**Avis délibéré de la mission régionale
d'autorité environnementale de Bretagne sur le
projet de centrale photovoltaïque au sol de la compagnie
TotalEnergies à Vern-sur-Seiche (35)**

n° MRAe 2022-010099

Illustration 5: localisation des servitudes I1 et PM3 sur le secteur de projet (source PLUI Rennes Métropole)

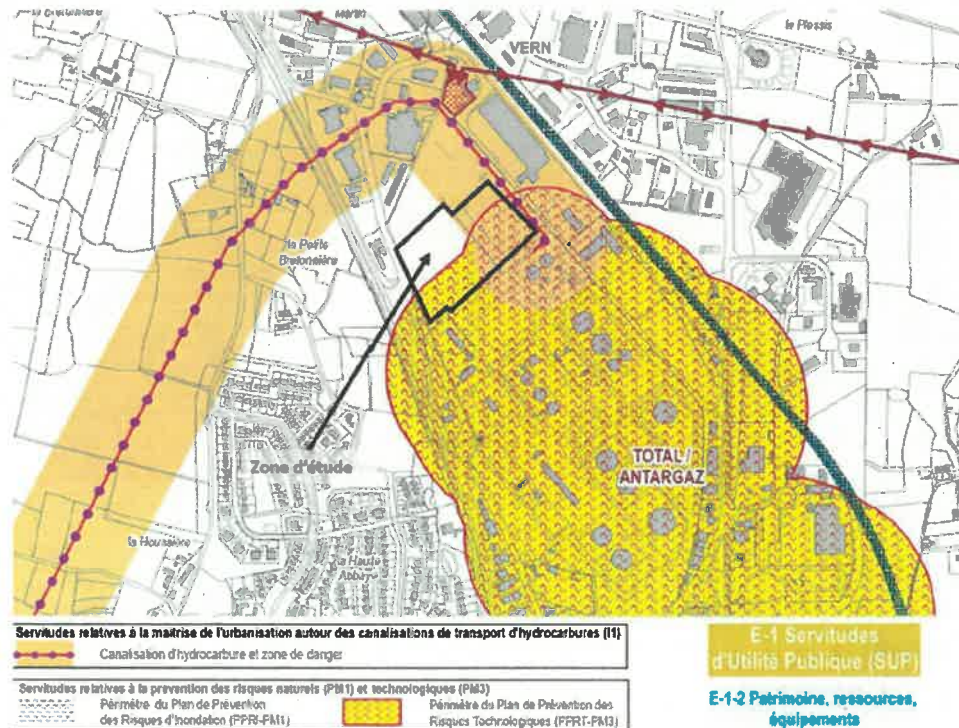
Une part importante de la zone d'implantation est concernée par une servitude PM3, relative à la prévention des risques technologiques (liée au plan de prévention des risques technologiques Total Antargaz) et une servitude I1, relative à la maîtrise de l'urbanisation autour des canalisations de transport d'hydrocarbures.
